Dotyczy: uzgodnienia projektowanego przebiegu przyłączy elektroenergetycznych nn 0,4kV, lokalizacji tablic informacji pasażerskiej, biletomatów i wiat przystankowych oraz budowy nawierzchni przystanków w mieście Zielona Góra, pod względem kolizji z istniejącym i projektowanym uzbrojeniem elektroenergetycznym.

INWESTYCJA: BUDOWA PRZYŁĄCZA ENERGETYCZNEGO ORAZ MONTAŻ TABLICY
INFORMACJI PASAŻERSKIEJ NA PRZYSTANKU NR 70 W RAMACH INWESTYCJI
POD NAZWĄ: "BUDOWA I PRZEBUDOWA PĘTLI ORAZ PERONÓW
PRZYSTANKOWYCH WRAZ Z INFRASTRUKTURĄ TOWARZYSZĄCĄ"

Dotyczy: budowy i przebudowy pętli oraz peronów przystankowych wraz z infrastrukturą towarzyszącą.

Uzgodnienie dokumentacji projektowej w zakresie usytuowania projektowanych sieci uzbrojenia terenu

UZGODNIENIE

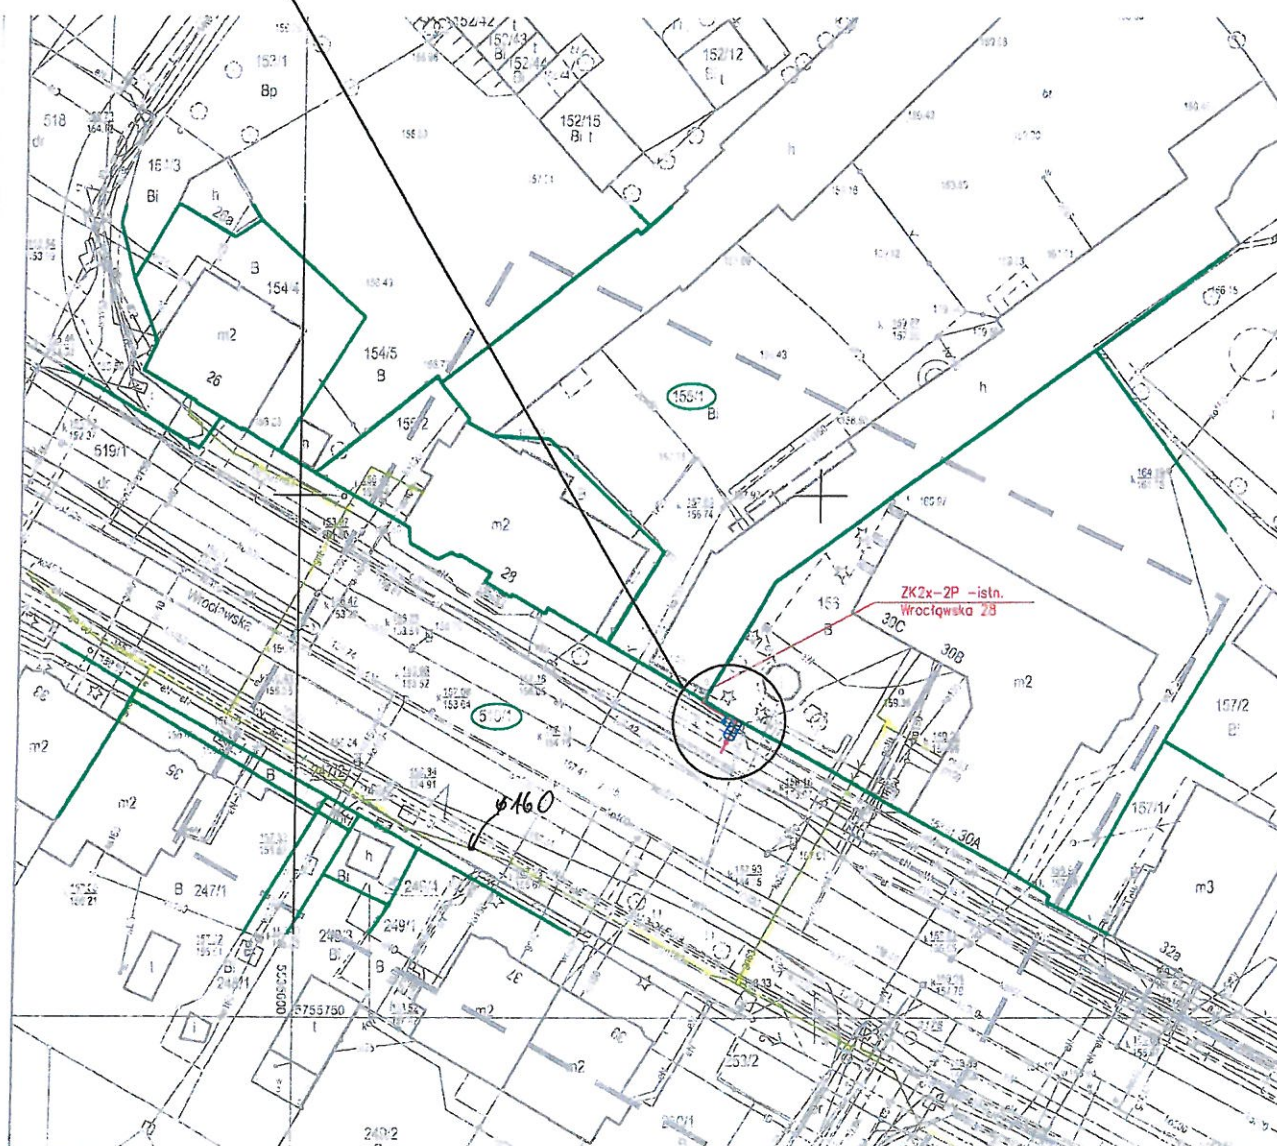
- Zielona Góra, ul. Zjednoczenia, rys nr 4 (przystanek nr 27);
- Zielona Góra, ul. Dąbrówki, rys nr 5 (przystanek nr 35);
- Zielona Góra, ul. Wąska, ul. Wrocławska, rys nr 8 (przystanek nr 70);

4. Prace ziemne w odległości 2,0 [m] od istniejącej sieci gazowej należy prowadzić wyłącznie ręcznie bez użycia sprzętu mechanicznego.
5. Przed przystąpieniem do prac na skrzyżowaniu z siecią gazową wykonać wykopy kontrolne określające posadowienie sieci gazowej.

8. Należy zachować normatywne odległości poziome i pionowe projektowanej sieci uzbrojenia terenu od istniejącej sieci gazowej zgodnie z *Rozporządzeniem Ministra Gospodarki z dnia 26.04.2013 r. w sprawie warunków technicznych, jakim powinny odpowiadać sieci gazowe [Dz. U. z 04.06.2013 r. Poz.640]* tj.:

- *strefa kontrolowana dla sieci gazowej -1,0 [m];*
 - *przy skrzyżowaniu gazociągu z linią kablową elektroenergetyczną podziemną o napięciu do 15 kV odległość pionowa od ścianki gazociągu nie może być mniejsza niż 0,2 [m].*

- *kąt skrzyżowania z linią kablową nie mniejszy niż 20 °;*
9. Przy wykonywaniu prac nawierzchniowych wymaga się aby odległość w pionie między górną ścianką rury gazowej lub górną ścianką rury osłonowej a powierzchnia jezdni wynosiła nie mniej niż 1,0 [m] przy czym nie mniej niż 0,5 [m] od spodu konstrukcji nawierzchni.

Załącznik
do protokołu z narady koordynacyjnej

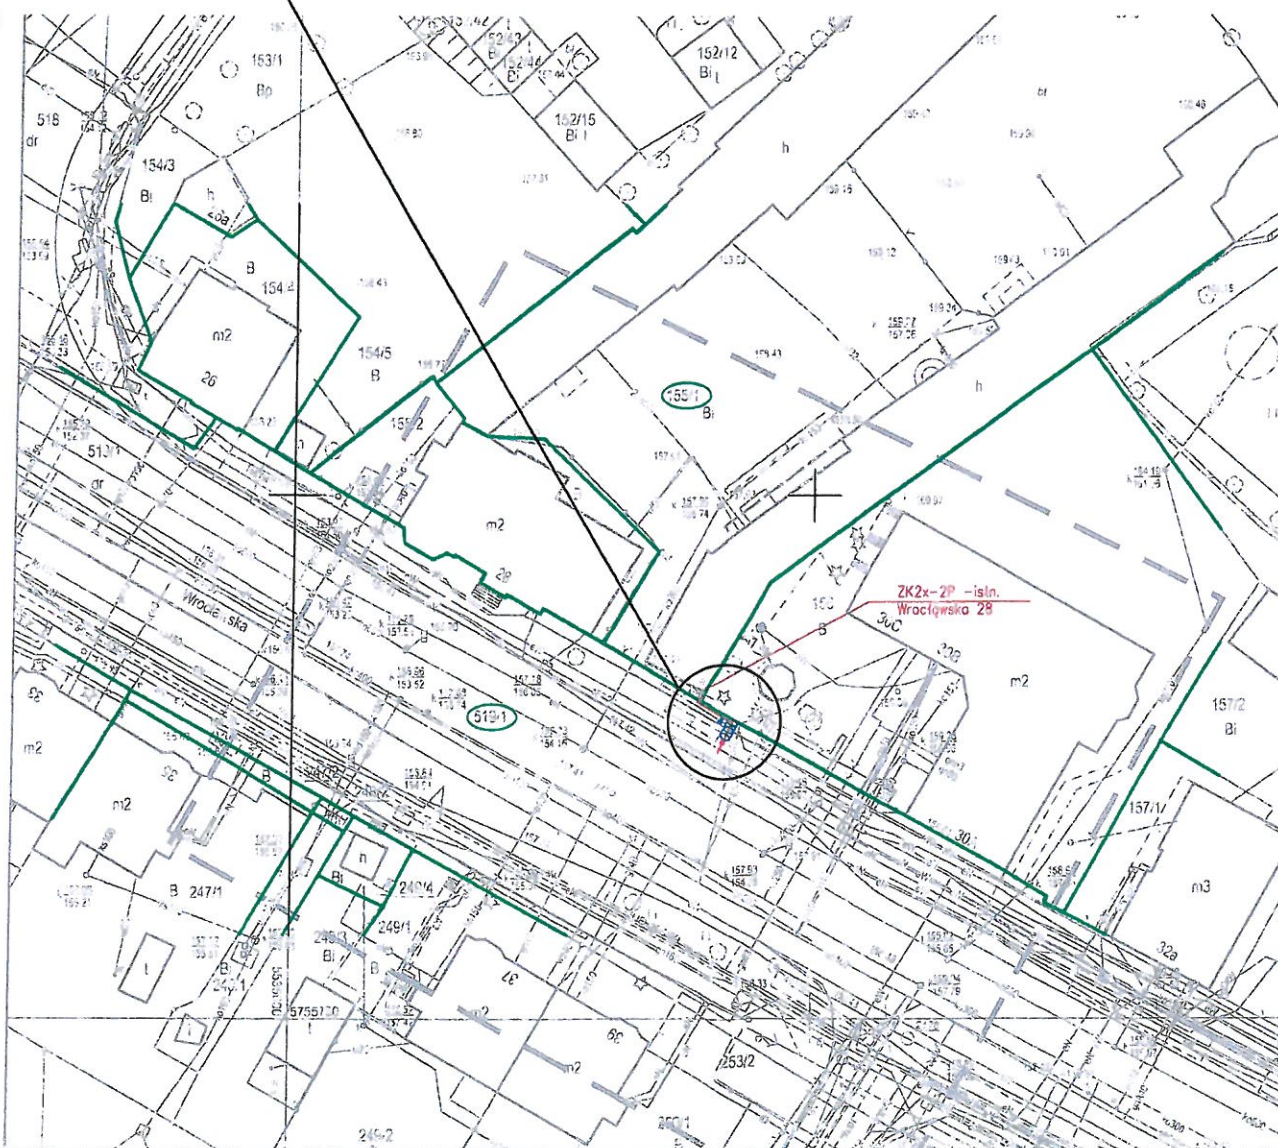
| 11 | ENEA Operator Sp. z o.o. Rejon Dystrybucji Zielona Góra Prosta 15 65-783 Zielona Góra | Uzgodniono z uwagami: - prace ziemne w odległości < 3 m od urządzeń elektroenergetycznych prowadzić ręcznie z zachowaniem szczególnej ostrożności, - w miejscach zbliżeń i skrzyżowań z liniami kablowymi SN wykonać próbne przekopy lokalizacyjne |

1. Zachować normatywne odległości poziome i pionowe oraz skrzyżowania projektowanego uzbrojenia technicznego od istniejącej sieci gazowej zgodnie z obowiązującymi rozporządzeniami.

2. Prace ziemne w odległości 2,0 [m] od sieci gazowej należy prowadzić ręcznie bez użycia sprzętu mechanicznego
3. Przed przystąpieniem do prac na skrzyżowaniu z siecią gazową wykonać wykopy kontrolne określające posadowienie sieci gazowej.
